commune	activité	dénomination	classement	
MONTPON MENESTEROL	CENTRALE PHOTOVOLTAIQUE AU SOL		-	-

n° dossier	adresse	procédure	demandeur
I294.00008	Lieu-dit Les Chaumes	PERMIS DE CONSTRUIRE 2429421D0069	CENTRALE SOLAIRE DES CHAUMES

ANALYSE DES RISQUES PROJET CENTRALE PV AU SOL

Commune(s) :	MONTPON MENESTEROL	porteur de projet	Centrale solaire des Chaumes
adresse:	Ld Les Chaumes		
projet (ou N°PC):	PC N°024 294 21D0069, pré étude réalisée à la demande du pétitionnaire (V. Cupillard, octobre 2020)		
consultation service instructeur pour avis PC	Ltn Loubigniac		
PROPOSITION D'AVIS DU SDIS24	DEFAVORABLE	26/02/2022

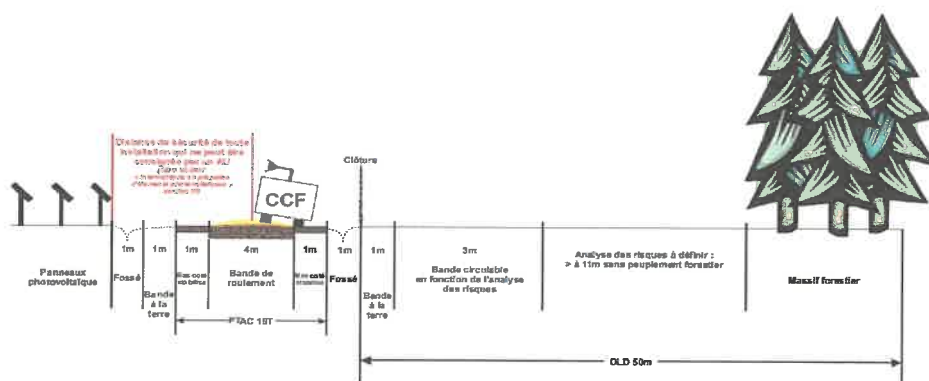
Le requérant est informé que notre action se limitera aux missions réalisables depuis les pistes intérieures sans pénétrer dans les sillons de panneaux ou à moins de 5m de toute installation technique conductrice dont la tension ne peut être consignée par un arrêt d'urgence
